**Urgente: Atualização de segurança importante**  
Correção de dispositivos médicos para o AFX® Endovascular AAA System

**Urgent: Important Safety Update**  
**Medical Device Correction for the AFX<sup>®</sup> Endovascular AAA System (FS-0008)**

**Figura 4: Assegure que o fio-guia não seja travado atrás do suporte do stent**

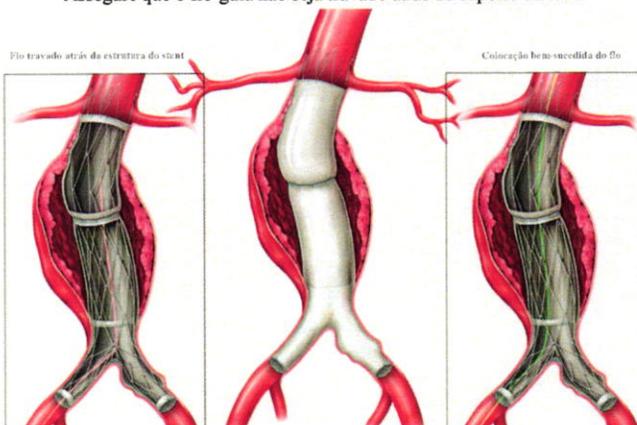
- NOTA: A escolha apropriada do dispositivo pode limitar a probabilidade do rastreamento atrás de um suporte do stent. Consulte a **Figura 4**.

1. Consulte os protocolos institucionais a respeito da anestesia, da anticoagulação e do monitoramento dos sinais vitais.
2. Posicione o paciente na mesa de imagiologia de modo a permitir a visualização fluoroscópica desde o arco aórtico até as bifurcações femorais.
3. Obtenha acesso luminal através das artérias femorais.
4. Estabeleça controle vascular proximal e distal adequado da artéria femoral exposta cirurgicamente, conforme a necessidade.
5. Obedecendo as instruções de uso do fabricante, avance um fio-guia flexível com ponta em J, cateter pigtail ou equivalente aceitável, para dentro da vasculatura sob fluoroscopia.

**Figura 5: Utilização de um balão para confirmar a colocação correta do fio-guia**

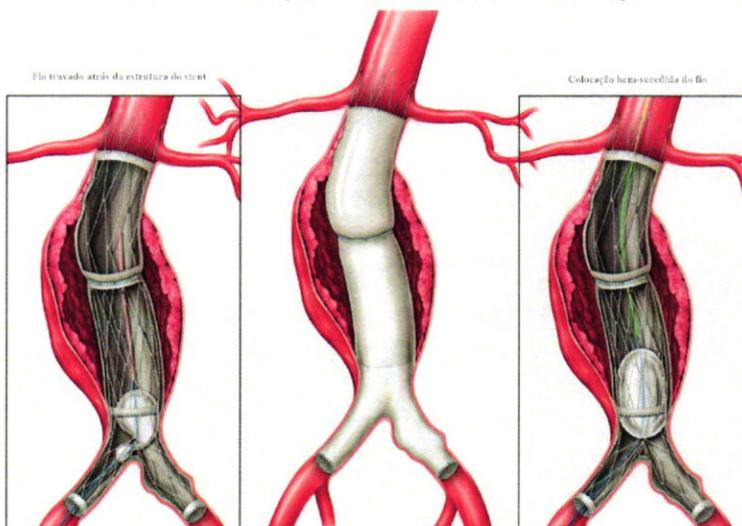
- NOTA: A torção do balão durante a inflação ou o alargamento de uma seção da estrutura do stent pode ser um sinal de um fio potencial colocado atrás de um suporte de stent. Consulte a **Figura 5**.

**ATENÇÃO:** *A inflação e o avanço do balão devem ser executados lentamente de modo a não danificar ou desalojar o dispositivo AFX existente.*

**ADVERTÊNCIA:** *A sobreinflação do balão para garantir o acesso luminal pode criar a aparência falsa de um fio colocado atrás de um suporte de stent ou pode deslocar o corpo principal cefálico.*
